# MUSEUM ALTES ZEUGHAUS IN SOLOTHURN

Das Team um Edelmann Krell Architekten aus Zürich gewinnt mit einem klaren und selbstverständlichen Konzept den Wettbewerb zum Umbau und zur Erneuerung des «Museums Altes Zeughaus» in Solothurn.

04-05 «Valjoux» (Edelmann Krell Architekten): Querschnitt und Längsschnitt, Mst. 1:400

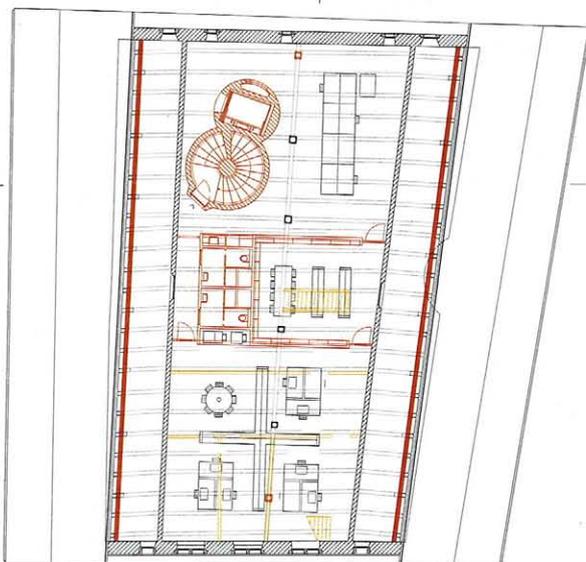
der zu verbessernden Tragstruktur des Gebäudes. Den Vorschlag von Edelmann Krell, dieses durch Aufdopplung zu unterstützen, wird von der Jury als «nicht sinnvoll» kritisiert, da sich durch die Bohrungen «irreversible Eingriffe» ergeben. Positiv beurteilt sie das Einziehen einer Stützenreihe entlang der Südfassade, um die Unterzüge und Stützen zu entlasten. Die schiefen Böden werden belassen, was eine behindertengerechte Durchwegung erschwert. Da keine überzeugende Alternative vorgeschlagen wurde, wird dies als unabänderbarer Bestandteil des Gebäudes in Kauf genommen. Auch die

Erschliessung der Elektro- und HLK-Verteiler durch die Bruchsteinmauer wird «aus gestalterischer und denkmalpflegerischer Sicht» kritisiert. Hingegen löst das neue Treppenhäus fast alle Brandschutzaufgaben. Die zu erwartenden Kosten des Projektes liegen unter dem Durchschnitt der geprüften Projekte. Die Identität des historischen Gebäudes wird «respektiert und mitgetragen».

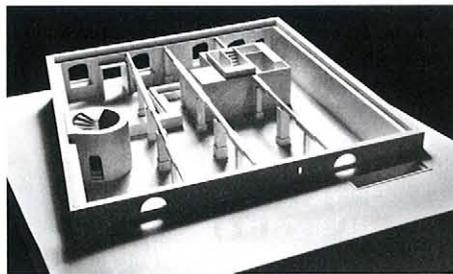
**08–09 «(h)ortus»** (ARGE Kaden Architekten / Pascal Flammern): Die Verfasser lagern den Mehrzwecksaal in einen neuen Sichtbetonanbau aus, um die historischen Innenräume möglichst ursprünglich zu belassen. Die Jury bewertete den architektonisch sorgfältig ausformulierten westseitigen Neubau mit angegliedertem Garten als städtebaulich und denkmalpflegerisch denkbar. Der zusätzliche Lift- und Treppenturm auf der Nordseite des Zeughauses überzeugte sie jedoch nicht. Wegen Überschreitung der Vorgaben schloss sie das Projekt von der Preiserteilung aus, empfahl aber einen Ankauf

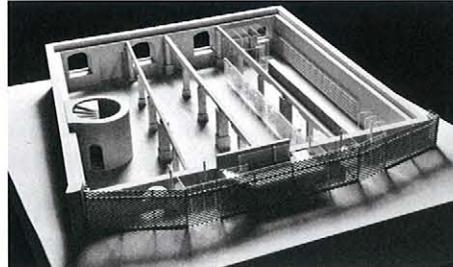
**10–11 «Adamas»** (Voellmy Schmidlin Architektur): Das Projekt lässt das Zeughaus äusserlich unangestastet und platziert innen einen frei stehenden Erschliessungskern mit Treppe, Lift und WC-Anlagen. Im Erdgeschoss entsteht so eine Raumaufteilung in Café, Empfang und Museumsshop, ohne dass Stützen oder Wände tangiert werden. Der Mehrzwecksaal im 3. OG ist auch ausserhalb des Museumsbetriebs erreichbar. In den Ausstellungsebenen ist die Platzierung des Kerns weniger zweckmässig. Die Trennung von alter Tragstruktur und neuen Stahlverstärkungen bedingt erhebliche Eingriffe in die Substanz

**12–13 «Invisier»** (ARGE Kury Stähelin Architekten / IPAS): Die notwendigen neuen Infrastrukturen (Lift, Fluchttreppe, Haustechnik) werden konsequent in einen fassadenflächigen Anbau auf der Nordseite des Zeughauses ausgegliedert, der formal an das Visier eines Ritterhelms erinnert. Durch die Bezugnahme auf Dach- und Fassadenfluchten wirkt der Anbau unnötig markant. Die gradlinige Reihung von Café, Empfang und Garderobe an einer langen Theke im Erdgeschoss beurteilt die Jury als eher nachteilig. Die mangelnde Tragfähigkeit der bestehenden Konstruktion lassen die Verfasser ungelöst

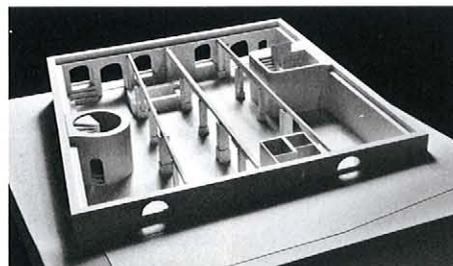
**14–15 «Ursus»** (Fiechter & Salzmann Architekten): Inspiriert vom bestehenden Treppenhaus entwickelten die Entwerfenden zwei neue Volumen, die sich aus der Aussenmauer nach innen zu stützen scheinen, für die neue Treppe an der West- und für den Lift an der Nordmauer. In den oberen Geschossen muss die Treppe jedoch aufwendig versetzt werden, ohne dass daraus eine räumlich erlebte Kaskade entsteht. Die unterirdische Anordnung einer neuen WC-Anlage würde Eingriffe in die Bausubstanz, archäologische Untersuchungen und hohe Kosten verursachen, kritisiert die Jury
